变更前:

E1#首层平面图

附件1

设计号: ZY20230487
工程名称: 万达东江城二期五组团E1及地下室
子项名称: E1栋
建设单位: 河源市福新创建有限公司

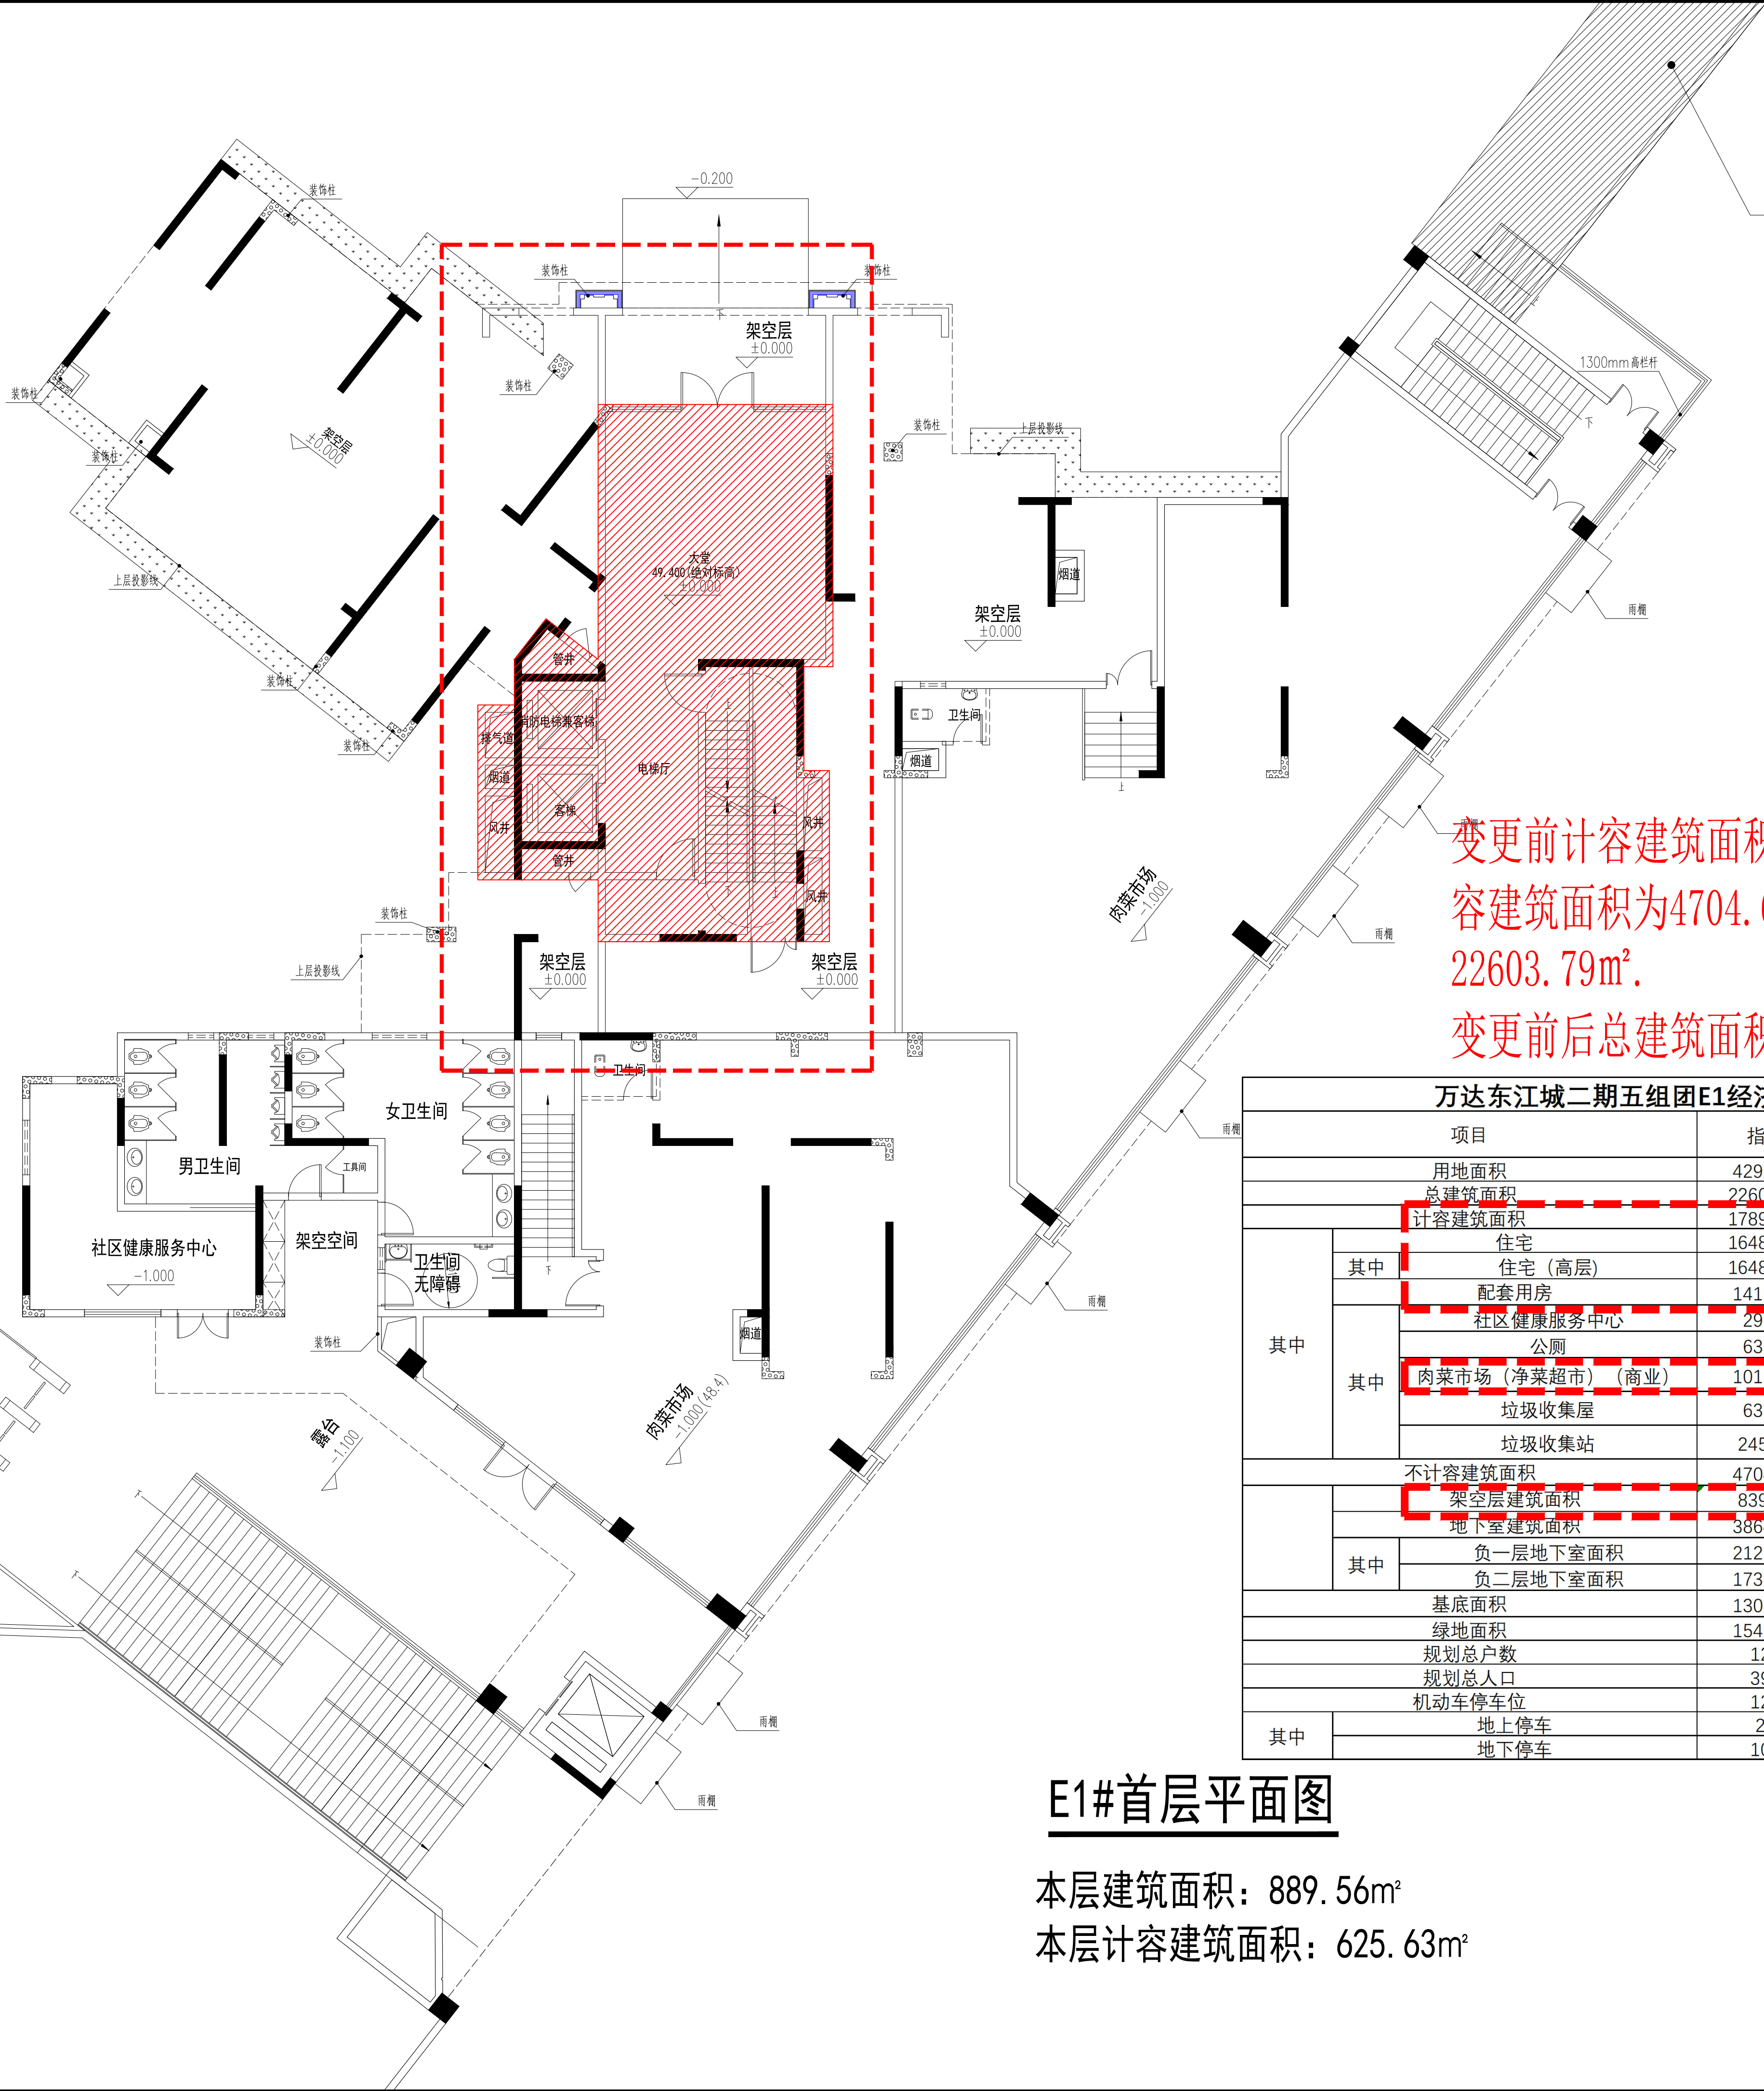
变更前计容建筑面积为17899.16m²，不计容建筑面积为4704.63m². 总建筑面积22603.79m².
变更前后总建筑面积不变

本层建筑面积：889.56m²
本层计容建筑面积：625.63m²

E1#首层平面图

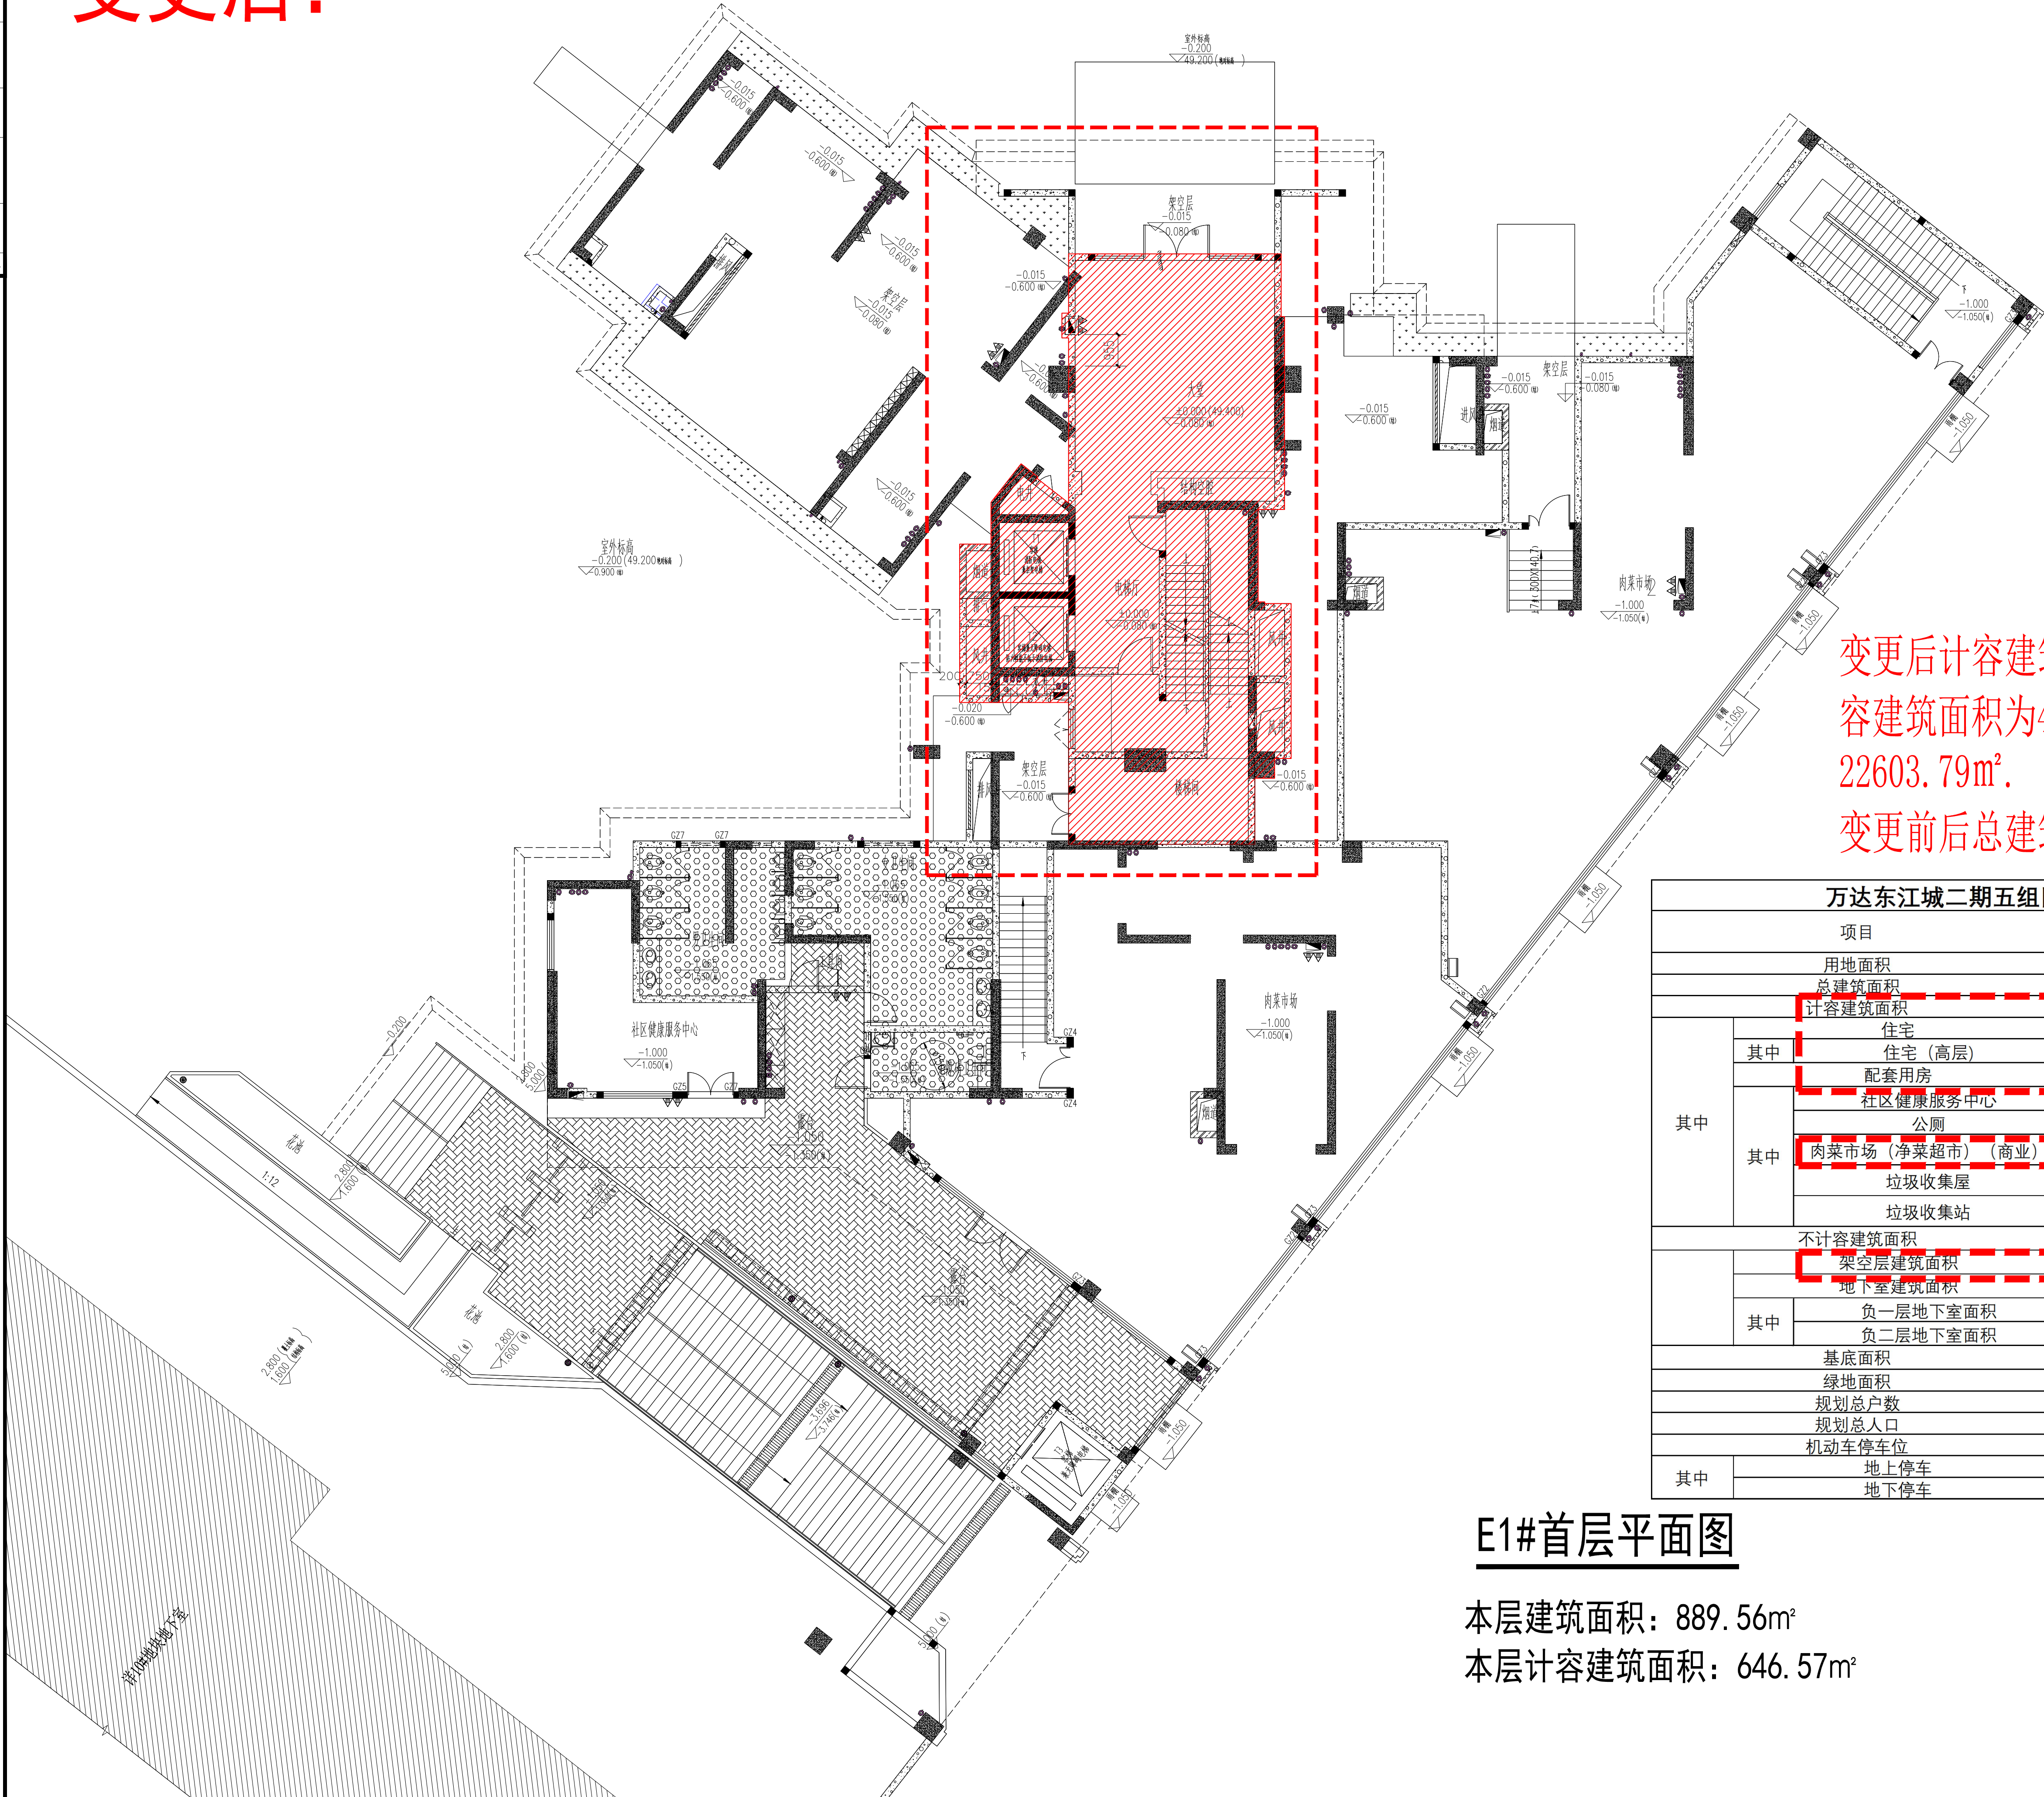
变更后：

变更后计容建筑面积为17920.10m²，不计容建筑面积为4683.69m²，总建筑面积22603.79m²。
变更前后总建筑面积不变

本层建筑面积：889.56m²
本层计容建筑面积：646.57m²
